Aufstellung des Bebauungsplanes Nr. 19 für das Gewerbegebiet "Rother Straße" in Herrieden

Einwand Frau Dorina Jechnerer

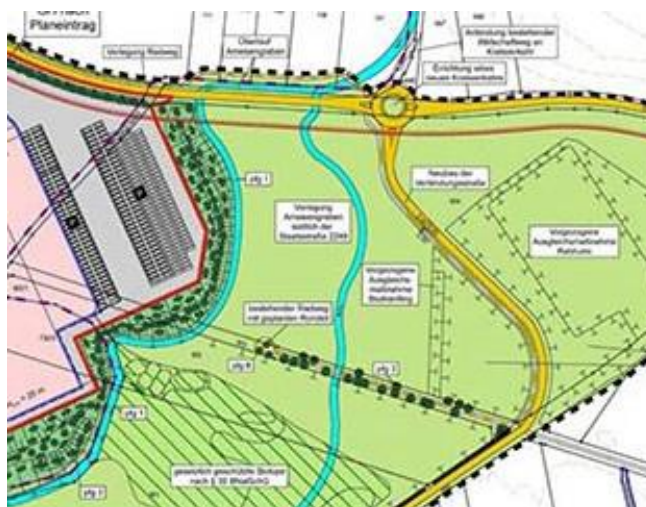
Das Argument, dass ein „Erleben der Landschaft“ weiterhin möglich werde, weil am künftigen Westende des Weges ein Rondell mit Sitzgruppe als Verweil- bzw. Rastmöglichkeit eingerichtet werden soll, kann nicht überzeugen. Wenn das „Erleben der Landschaft“ als Kriterium für den Verlauf des Radwegs von Bedeutung sein soll, muss der Radweg entlang des Bahndamms erhalten werden und bis zum Wall und dort entlang in Richtung Norden zur Staatsstraße geführt werden. Radfahrer, Fußgänger, Rollstuhlfahrer können durch diese Streckenführung die Landschaft „erfahren“, während sie den Weg zurücklegen, den sie zurücklegen müssen, um ihr Ziel zu erreichen. Ein künstlich eingerichtetes Rondell, das das Ende einer Sackgasse markiert, widerspricht dem eigentlichen Sinn eines Radwegs.

„Auf Vorschlag der Bürger wird eine weitere Variante 1.1 mit aufgenommen. Bei dieser Variante verläuft der Radweg nicht über den Erdwall, sondern so nah wie möglich am Fuß des Erdwalls zwischen Notüberlauf und Ameisengraben.“ (Protokoll zum Treffen vom 11.07.2018)
Nebstehend wird diese Variante skizziert:

Da es sich bei dem Radweg entlang des alten Bahndamms, der wie oben beschrieben, östlich des Walls nach Norden zur Staatsstraße führt (siehe: rot gestrichelte Linie), nicht um eine von Autos befahrene Straße handelt, würde sich einerseits die Sicherheit für Radfahrer, Fußgänger und Rollstuhlfahrer deutlich erhöhen, andererseits ist ein Weg, der nicht an der Straße verläuft, für Radfahrer, Fußgänger und Rollstuhlfahrer deutlich attraktiver.

Dem Einwand wird durch die geänderte Radwegeführung und durch den Verzicht auf das Rondell Rechnung getragen.

Dem Einwand wird durch die geänderte Planung des Radwegs Rechnung getragen.

Durch den Verzicht auf die LkW-Zufahrt im östlichen Erweiterungsbereich ist es möglich den Radweg am südlichen Rand der Staatsstraße bis zum Ende des Werkgeländes zu führen. Von dort wird der Radweg entlang des Walles nach Süden bis zum bestehenden Radweg (ehemals Bahndamm) geführt.

Somit entfällt die Querungsproblematik. Dies entspricht dem Wunsch des Einwenders.
